江苏省建设工程施工图设计审查

技术问答

结构专业

江苏省建设工程设计施工图审查管理中心

图 2 填充墙在 YJK 模型中的示意
(滑雪场俱乐部范围)

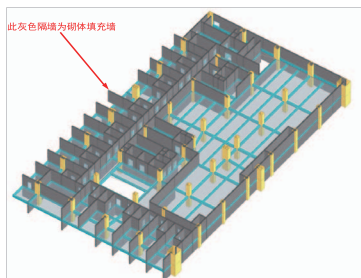
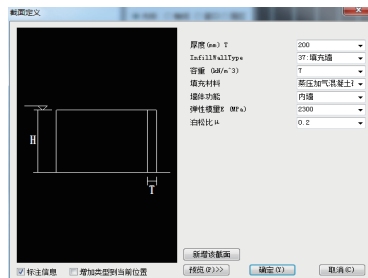
框架结构进行计算时，周期折减系数是否必须填写 0.6-0.7 之间的数值？周期折减系数取接近 1 需要何种条件？

目前程序可以定量分析填充墙刚度对结构周期的影响。可建立来两个方案，即：

方案一：选取无填充墙模型，填充墙换算为线荷载输入模型中，周期折减系数取值 1.0；

方案二：把填充墙建入模型，并定义填充墙的材料属性，

周期折减系数取值 1.0。

通过对比两个模型周期比值来确定周期折减系数。

图 8 多连跨厂房示意

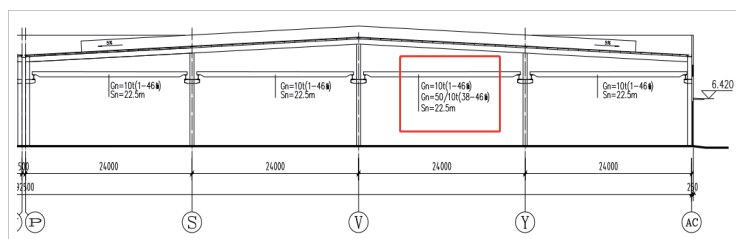
某工程多连跨厂房（图 8），其中一跨吊车吨位为 50t，其余跨吊车吨位均为 10t，吊车吨位超过 20t 已不属于轻钢范畴，此时是全部按普钢设计，还是仅 50t 这跨采用普钢规范，其余均可采用轻钢规范？

A: 结构设计应按整个结构单元套用相应的规范标准。

图 9 门规图示

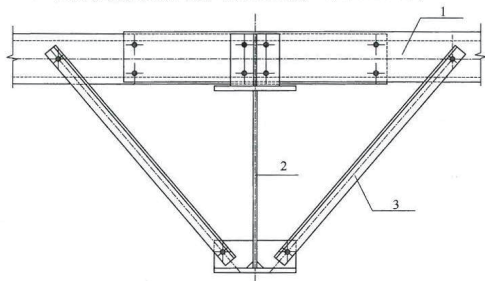
1) 屋面檩条与隅撑组成的三角形构件是否可以作为侧向支撑点？作为屋面钢梁上翼缘支承的水平支撑中的系杆是否要通长设置？

A: 1) 门规第 7.1.6 条对斜梁和隅撑的设计作了 7 款规定，其中第 4 款规定屋面斜梁和檩条之间设置的隅撑满足一定条件时，下翼缘受压的屋面斜梁的平面外计算长度可考虑隅撑的作用。钢梁上翼缘在支撑体系和檩条体系完备的情况下，一般可以认定为上翼缘已具备稳定侧向约束；平面外计算长度由下翼缘受压的区段长度控制，此时由符合条件的隅撑间距控制。同时，水平支撑中的刚性系杆应由设置横向支撑的稳定节间延伸至所有榫刚架。

图 10 夹层示意

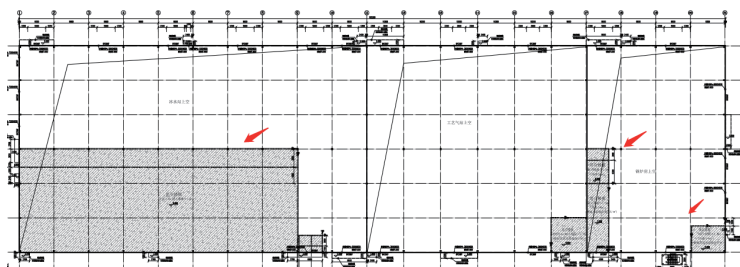
单层钢结构厂房，局部夹层多跨连续、分散布置在不同部分，夹层楼板为组合楼板，活载及自重较大，此类情况是否仍可执行门规？若要求按空间模型进行分析，具体控制哪些参数指标？

A： 带夹层单层钢结构厂房，符合门规适用范围的约定，包含夹层按空间模型进行分析时，执行门规的有关规定。
